Ministero della Transizione Ecologica

DIVISIONE V – SISTEMI DI VALUTAZIONE AMBIENTALE

OGGETTO: [ID: 5942] Progetto “Modifica della metodologia di demolizione della via destra del Viadotto Genzano lungo l’autostrada A24”.
Valutazione preliminare ai sensi dell’art. 6, comma 9 del D.Lgs. 152/2006.
Nota Tecnica.

Fig. 1 Insediamenti e recettori

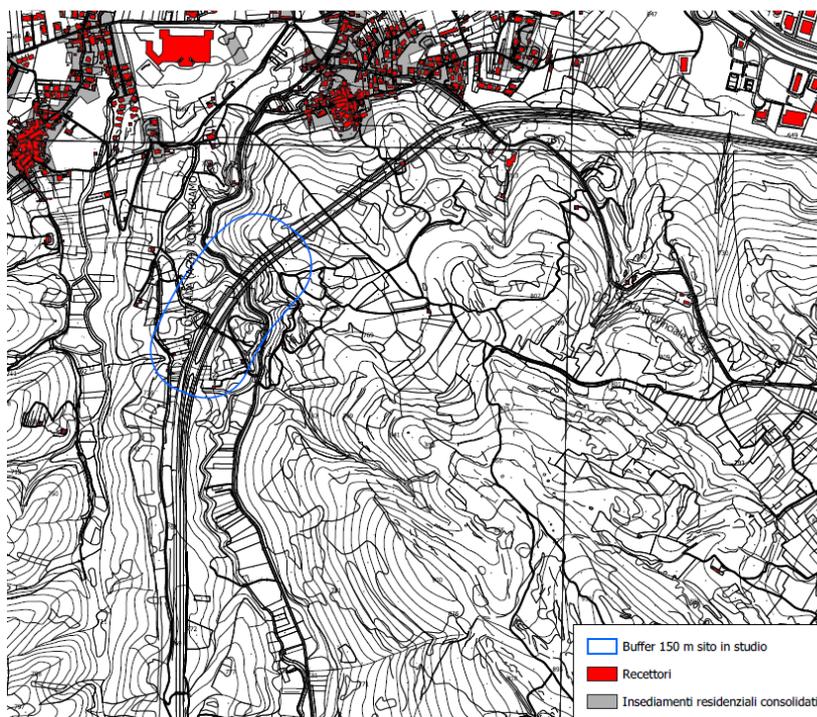
Con riferimento a “*Zone montuose e forestali*” il proponente dichiara che il viadotto esistente attraversa un’area boscata.

Per quanto attiene a “*Riserve e parchi naturali, zone classificate o protette ai sensi della normativa nazionale (L. 394/1991), zone classificate o protette dalla normativa comunitaria (siti della Rete Natura 2000, direttive 2009/147/CE e 92/43/CEE)*” il proponente riferisce che non ci sono aree protette nel raggio di 6 km.

Con riguardo alle “*Zone di importanza paesaggistica, storica, culturale o archeologica*” il proponente riporta che l’area di intervento ricade in un’area boscata vincolata ai sensi dell’art. 142, lett. g) del D.Lgs. 42/2004. Il proponente riferisce che la modifica proposta non interferisce negativamente con il bosco in quanto tutte le lavorazioni saranno limitate nella fascia autostradale esistente.
